JAMMERBUGT
KOMMUNE

09-04-2021
Sagsnr.: 09.17.19-P19-5-21

Afgørelse om ikke-godkendelsespligt til ændring af stald på Vustholmevej 172, 9690 Fjerritslev.

Afgørelse

Skitse efter ændring:

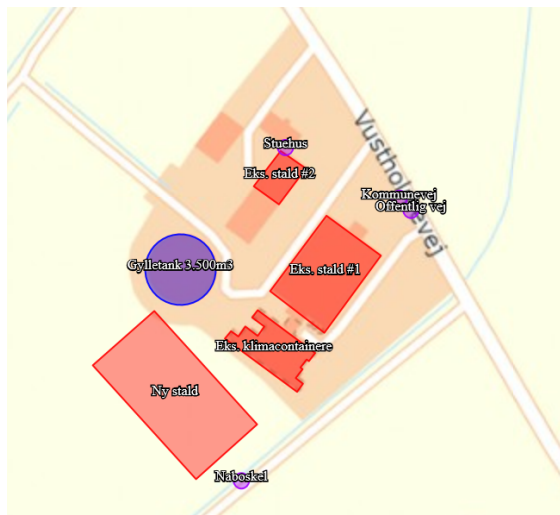
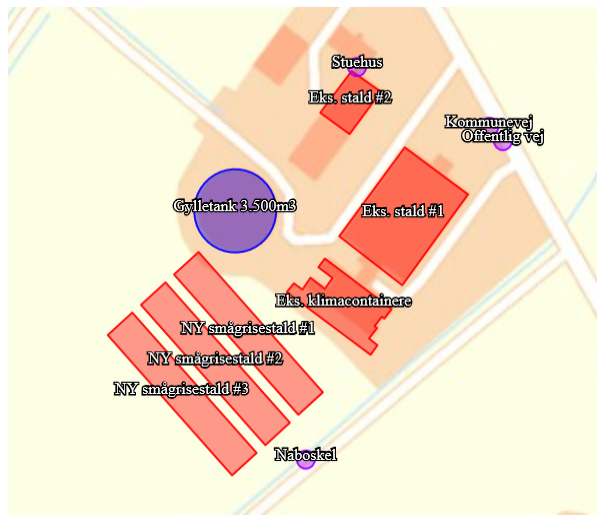
Kommunen har foretaget en konkret vurdering af ændringen fra 3 rundbuehaller til én stor stald. Byggeriet placeres samme sted, som den planlagte placering af de 3 rundbuehaller. Der vil derfor ikke ske en visuel ændring af ejendommen i forhold til det allerede godkendte projekt.

Den nye skitserede stald vil ikke medføre en ændret påvirkning i forhold til lugtgener og ammoniakemission til natur i forhold til de tidligere skitserede rundbuehaller.

De tre rundbuehaller til smågrise er på hver 830 m² dvs. i alt 2490 m², ændringen til den nye stald til smågrise bliver på 2490 m² og har dermed samme produktionsareal, som de tre rundbuehaller tilsammen.

Jammerbugt Kommune har den 9. april 2021 truffet afgørelse om, at ændring af nye staldafsnit fra 3 rundbuehaller til én stor stald ikke kræver miljøgodkendelse efter § 16a i Lov om husdyrbrug og anvendelse af gødning m.v.¹, idet ændringen ikke vurderes at medføre forøget forurening eller andre påvirkninger på miljøet.
